流山市公告第178号

大規模土地開発構想説明会実施報告書

(仮称)流山市おおたかの森西一丁目計画 新築工事
ご意見、ご質問等への回答

千葉県流山市おおたかの森西1丁目4-2、4-3(地番)の土地で計画中の「(仮称)流山市おおたかの森西1丁目計画(以下、「本計画」といいます。)新築工事」に関して、「ご意見、ご質問等記入用紙」等に記載頂きました内容を、事業者である東成興業株式会社とも検討の上、取りまとめを行いました結果を、弊社より下記のとおり回答させていただきます。

【時刻日影図(冬至)】

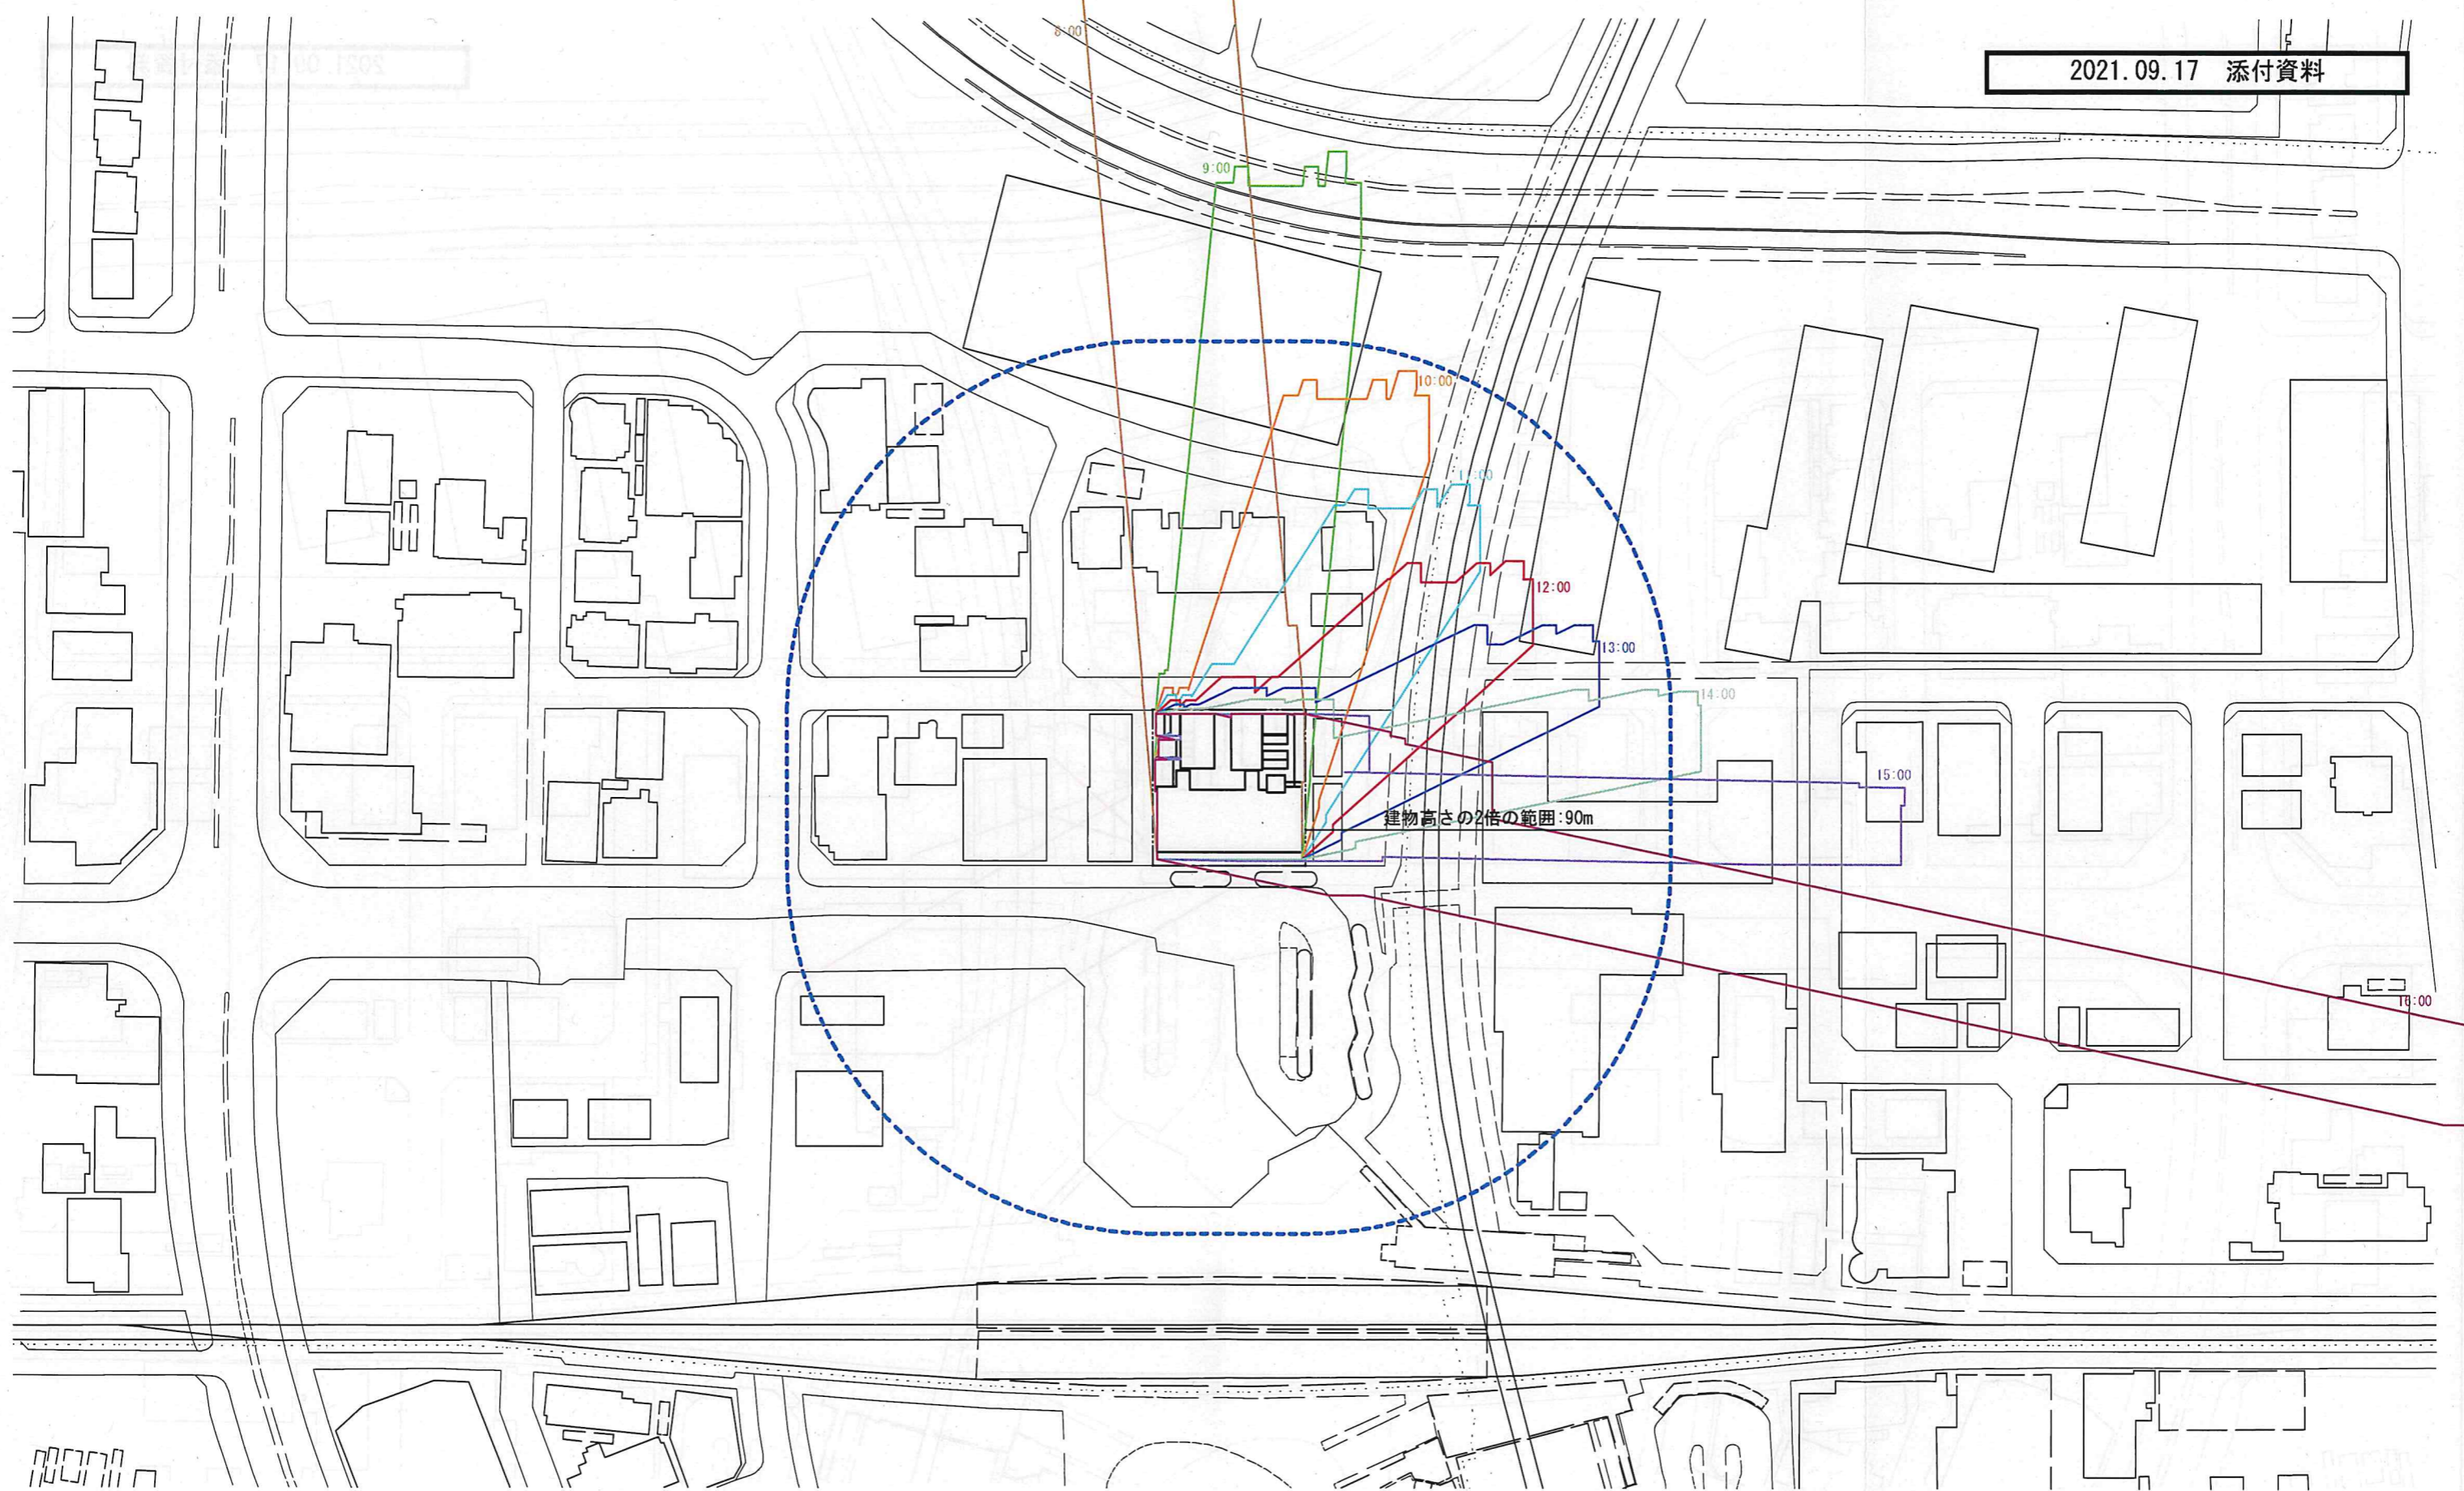
- ・冬至日における午前8時から午後4時までの日影図を提供して下さい。また、日影について周辺住環境

についてどのような見解を持っていますか。

- ・日没までの日影図を作ってください。
- ・夏至の時の日影図を作ってください。
- ・日照の状況について、季節ごとの影響を詳細に説明して下さい。
- ・自身マンションへの立面日影図（計画建物側）を作成の上、説明をお願いします。
- ・日影図を立面図に落とし、各区分所有者が所有住戸の影響がわかるようするべきで、資料の提出を求めます。
- ・日照の減少により、部屋が暗くなる、洗濯物が乾きにくくなる等、日常生活や心身への影響が懸念されます。
- ・現状15時頃から陽が当たっていますが、時刻日影図を見ると15時から日影になります。今後は屋内に陽が当たる時間がなくなることになりますか。
- ・日影被害が生じて、受忍限度を超えてしまうのではないのでしょうか。
- ・日が当たらなくなるので反対です。
- ・周辺マンションへの日照権への配慮について教えてください。
- ・分譲マンション購入者は定住するつもりであるのに、日照権がないがしろにされています。一番日が当たってほしい時間帯を日影にされるのは納得いきません。
- ・商業地域であっても日照権は、近隣住民が享受するべき大切な権利です。土地の活用方法は無数にありますが、事業収益性のみで計画し、多くの住民の日照権を侵害する理由を教えてください。

また、ご要望を頂きました午前8時から午後4時までの日影図と、冬至日以外の日影図を本回答に添付致します。なお立面日影図につきましては、対象となる建物の立面図をご提供頂いた上で対応致します。但し、作成させて頂く立面日影図につきましては、本計画建物から対象建物にかかる日影のみを記載したものとなり、周辺の既存建物の影響は考慮していないものとなることをご了承下さい。

配置図兼1階平面図・2階平面図

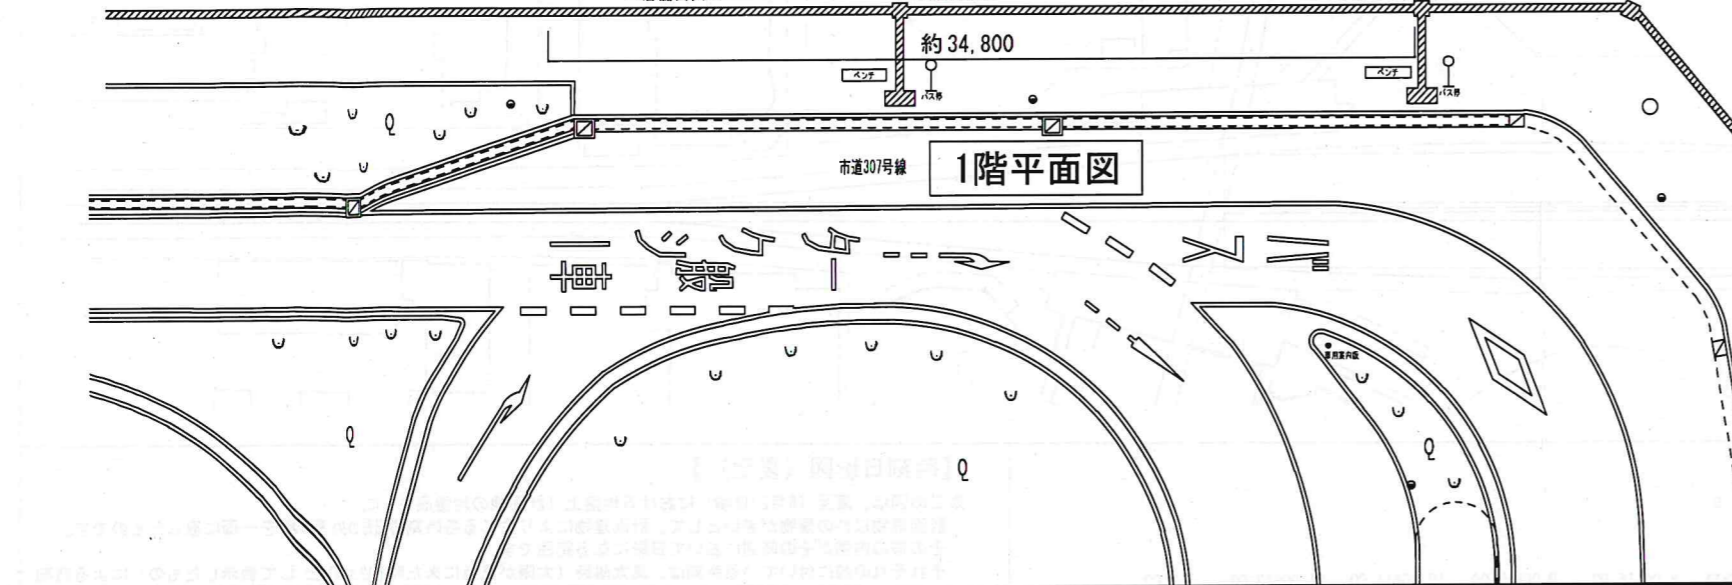
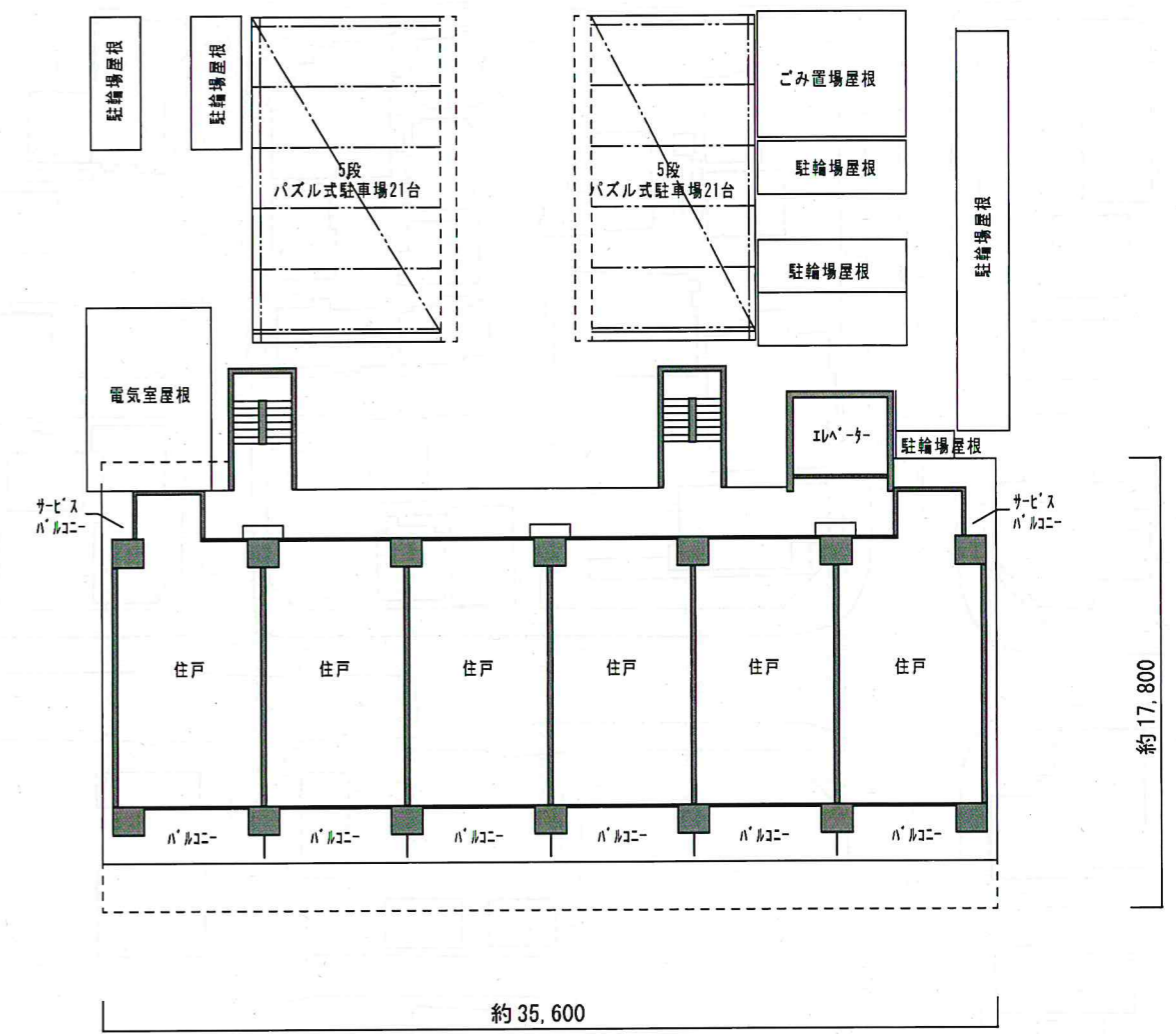
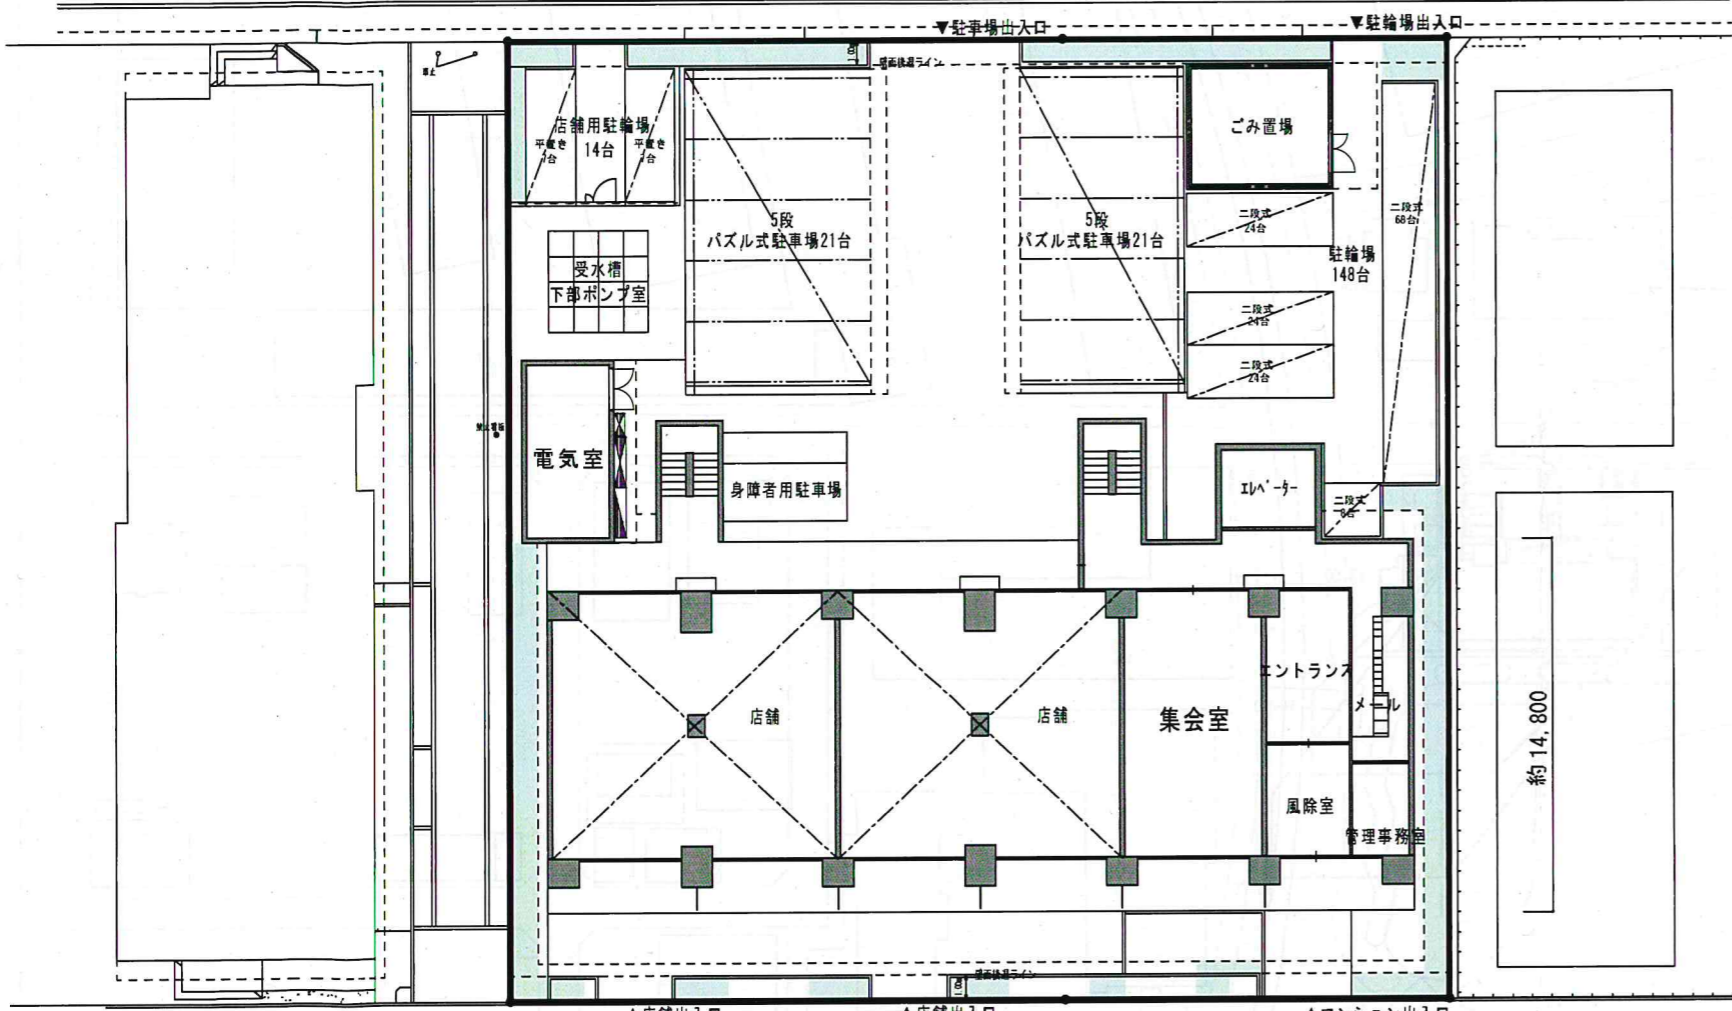
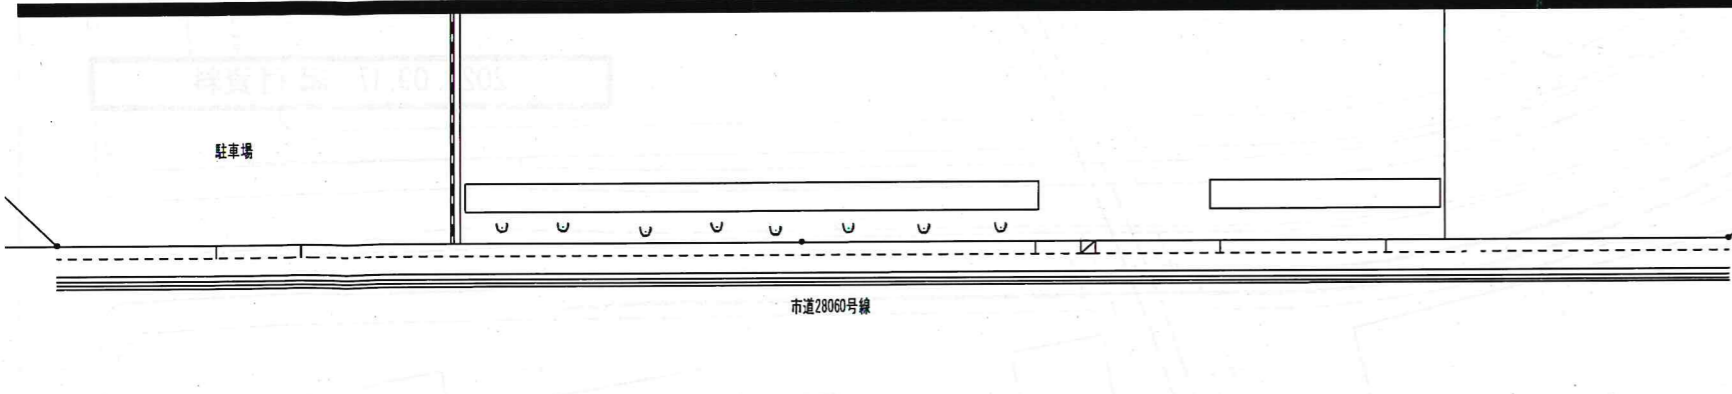
- ・平面図に記載されている「店舗出入口」と店舗までの間はオープンスペースになりますか。
- ・賃貸マンション計画で「集会室」は何のためのものですか。
- ・店舗や住居の出入口がバス停の前となっており、朝夕においてこの場所は自転車が通行する他、幼児や小児の通行も多く、出入口が歩道と隣接すると衝突事項の可能性があるので、セットバックを大きく取り、見通しを確保するようにして下さい。

- ・バスロータリー側ぎりぎりに15階建てのマンションができると西口の景観が悪くなり、おたかの森の資産価値自体が下がると思います。ショッピングセンター側からの見え方、植栽等に十分に配慮して下さい。
- ・植栽スペースを具体的に明示して下さい。
- ・緑をイメージできるレイアウトにして下さい。
- ・駅側と駐車場出入口側の境界付近には植栽可能なスペースはあるのでしょうか。また、駐車場については景観計画でも「外壁の無い立体駐車場は、構造物のうち道路に面する部分の過半が直接露出しないように、ルーバー等の設置、樹木等の植栽により修景する。」とされていますが、そのような計画になっていますか。

- ・バスロータリー側から店舗まではオープンスペースおよび植栽部分となります。
- ・本計画建物内に設ける集会室につきましては、居住者間の交流等を図る施設として予定しております。なお、行政協議上、本計画建物におきましても集会室の設置が必要となっております。
- ・植栽計画につきまして、以前お渡ししております「計画概要説明書」のうち、1階平面図に植栽箇所を着色したものを添付させていただきます。
- ・見通し角の確保につきまして、駐車場法施行令に規定する見通し角（駐車場出入口から2メートルの位置において、左右に60度以上の範囲内で当該道路を通行する者の存在が確認できること）を確保する他、出入口周辺に高木を植えないような植栽計画とさせていただきます。
- ・本計画におきましてはグリーンチェーン認定レベル1の取得を予定しております。
- ・駐車場壁面の目隠し、壁面緑化につきましては予定しておりません。
- ・本計画建物位置につきましては、ご近隣の皆様に対する影響への配慮や土地利用を総合的に検討した結果、お示ししている位置とさせていただきます。今回頂きました落下物への懸念につきましては、バルコニーの利用方法について相当とされるルール（バルコニー手摺への物干し禁止等）を定め、それに従い、入居者にマナーを順守して頂くこととなります。
- ・建物から本計画地境界までの離隔は、セブンイレブン側、アーバンパークラインの線路側ともに約1 mとなります。
- ・本計画における街づくり・環境配慮指針4-5. なごみの空間における「立ち止まれる場所」の設置予定はございません。
- ・ご質問頂いております「場を活かす装飾」についての街づくり・環境配慮指針における該当箇所は4-6の記載事項と考えますが、「まちづくり計画書」に記載の通り、刺激的な装飾や色彩は避けたデザインにより周辺の建物や緑と調和させることで、配慮をさせていただきます。
